生産中止のお知らせ

生産中止品 対応一覧

(株)七星科学研究所

ACDC5V-01からの交換の場合

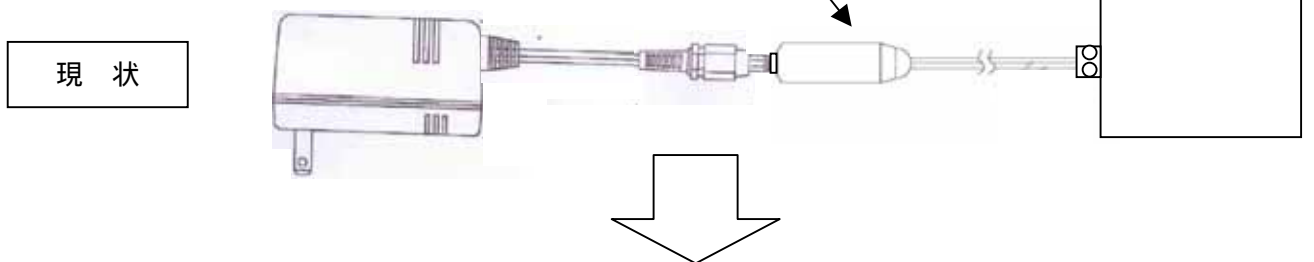
生産中止品から代替品への交換する場合には、下記のように行ってください。ACDC5V-02とACDC5V-03の場合も同様に行ってください。

注意：AC変換ユニットと一緒に使用しておりましたAD-7875(DC6V 1.2A)やAD-7873(DC6V 0.3A)は交換後には使用しないでください。機器が破損する恐れがあります。

AD5V-3AにはACアダプタ部(DC5V 3A)とDCハーネスが同梱されておりますので、ACアダプタとDCハーネスを接続してご使用ください。光通信機器との接続は、直接接続するか光通信機器に同封のナイロンコネクタ(XHP-2もしくはXHP-3)をご使用ください。もし、ナイロンコネクタが無い場合はナイロンコネクタ付ハーネスXHP-2-200もしくはXHP-3-200(別売)をご使用ください。
